## Präambelabwägung; Stand Dezember 2023

# Sachlicher Teilflächennutzungsplan Wind der Samtgemeinde Uchte

Im Rahmen der Beteiligung der Öffentlichkeit nach § 3 (2) BauGB gingen umfangreiche Anregungen ein. Die Anregungen lassen sich zu nachstehenden Themenfeldern zusammenfassen. Die Samtgemeinde Uchte bezieht zu den einzelnen Themenfeldern Stellung und wägt wie nachstehend beschrieben ab. Der Einwand der Bürger ist in Kurzform in blauer Schrift wiedergegeben, der Abwägungsvorschlag folgt jeweils in schwarzer Schrift.

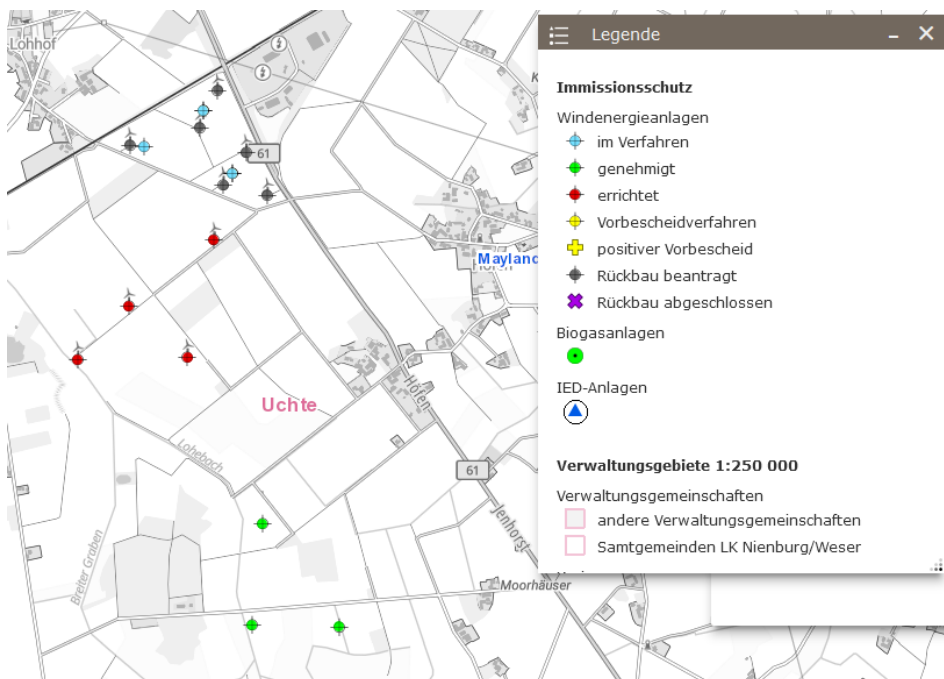
- Bedenken bestehen insbesondere gegen eine geplante Anlage mit der Nummer 1 direkt neben dem Landschaftssee.

- Das Landschaftsbild wird zerstört.

Die Anregung nimmt Bezug auf eine konkrete Anlagenplanung und geht damit über den Regelungsinhalt des Sachlichen Teilflächennutzungsplanes Windenergie hinaus. Viele der angesprochenen Aspekte können erst auf der Zulassungsebene (Genehmigungsebene) thematisiert werden. Erst hier werden konkrete Parameter der Vorhaben festgelegt.

Mit der Verwirklichung von WEA sind in der Regel erhebliche Beeinträchtigungen des Landschaftsbildes verbunden. Hiervon ausgenommen sind sichtsverschattete Bereiche, welche sich z. B. auch im Bereich des Wegenetzes um den See durch die Gehölze um den Landschaftssee ergeben. Die Beeinträchtigungen des Landschaftsbildes sowie zu deren Kompensation erforderliche Maßnahmen werden im immissionsschutzrechtlichen Genehmigungsverfahren ermittelt und bewertet. Um einer Verringerung der Eingriffsfolgen in das Landschaftsbild vor Ort zu erreichen, sind z. B. lineare Gehölzpflanzungen geeignet, welche die überwiegend intensiv genutzte Agrarlandschaft um den Flecken Uchte herum deutlich aufwerten könnten.

Insgesamt erkennt die Samtgemeinde keine Belange, die der Darstellung des Teilbereiches 4 grundsätzlich entgegenstehen würden. Der Anregung zum Verzicht auf die Darstellung des Teilbereiches 4 im Sachlichen Teilflächennutzungsplan wird daher nicht gefolgt.
